ATOMKRAFTWERK NECKARWESTHEIM

Korrosionsschäden an den Heizrohren der Dampferzeuger GKN Block II

Fachtechnische Stellungnahme

STAND: 16. September 2019

Abb. 3.3.1: Dampferzeuger [Schnitt]
aus: „Anlagen-Kurzbeschreibung GKN Block II“⁰⁹⁾

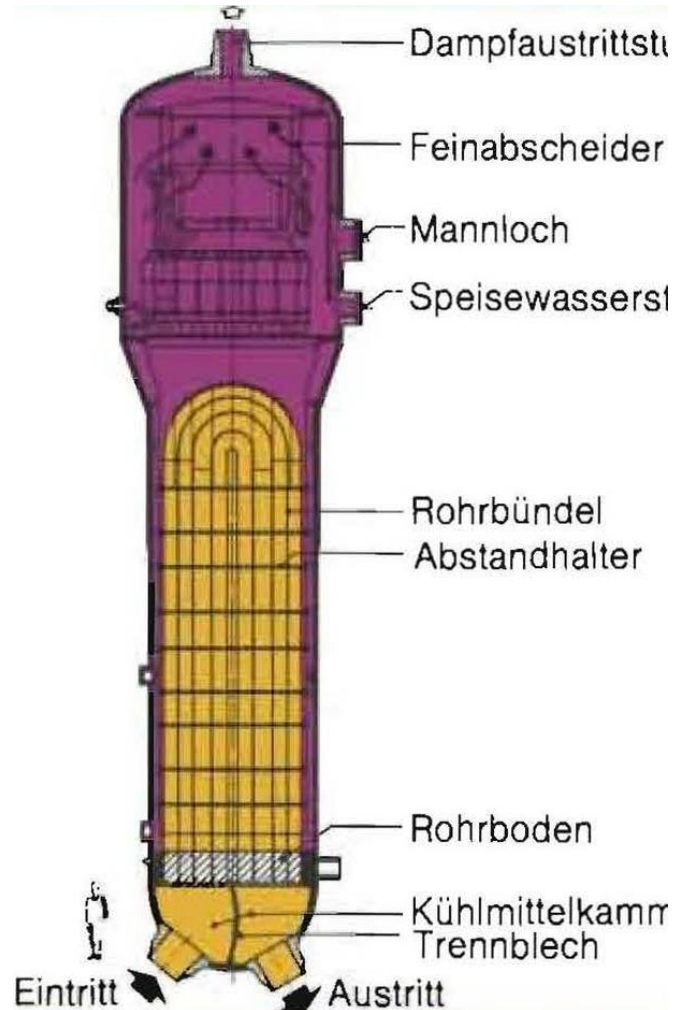
Nicht möglich hingegen ist die Prüfung „auf ganzer Länge“, wie dies in der Pressemitteilung des Umweltministeriums v. 7.11.2018 für einen Anteil der Rohre angegeben wurde. Dafür

reicht zum einen die Stabilität des Anschlußkabels nicht aus, um die Prüfsonde zunächst rd. 10 m bis zum Beginn der Rohrkrümmung in die Höhe zu schieben. Spätestens hier ist auf jeden Fall Schluß – die Prüfsonde, mit nur geringem Spiel an den Rohr-Innendurchmesser angepaßt, kann die Rohrkrümmung am Scheitel des Wärmetauscher-Bündels nicht überwinden. Die behauptete **Prüfung „auf ganzer Länge“ ist nicht möglich!** Der tatsächliche Prüfumfang beschränkt sich auf lediglich 20 % der Rohrlänge; **80 % der Rohrlänge sind gar nicht überprüft** worden.
